Samråd om detaljplan för del av Tuolluvaara 1:1 m fl, kulturbebyggelse, bostäder m m

YTTRANDEN OCH KOMMENTARER

2. Bergsstaten, 2018-11-08

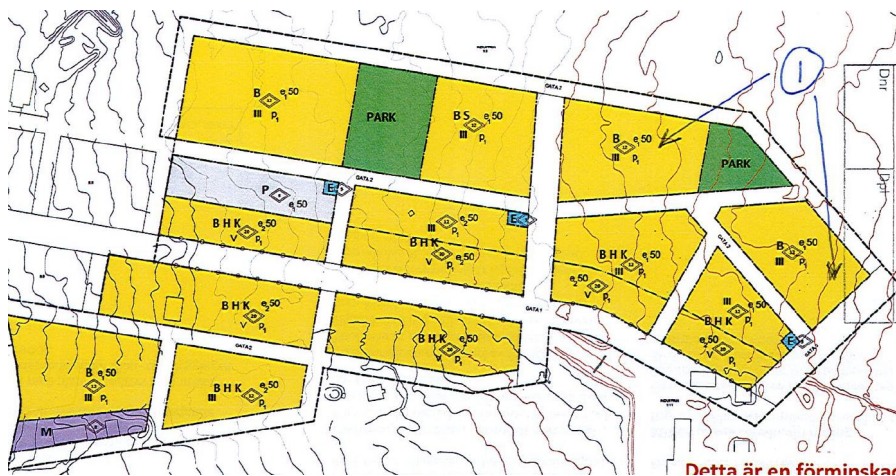
”Bergsstaten konstaterar att planområdets nordvästra del berörs av undersökningstillståndet enligt minerallagen (1991:45) Lappmalmen nr 2. Undersökningstillståndet gäller t.o.m. 2022-01-15 och innehavare är LKAB.”

Undersökningstillståndet finns omnämnt i planbeskrivningen och LKAB är remissinstans.
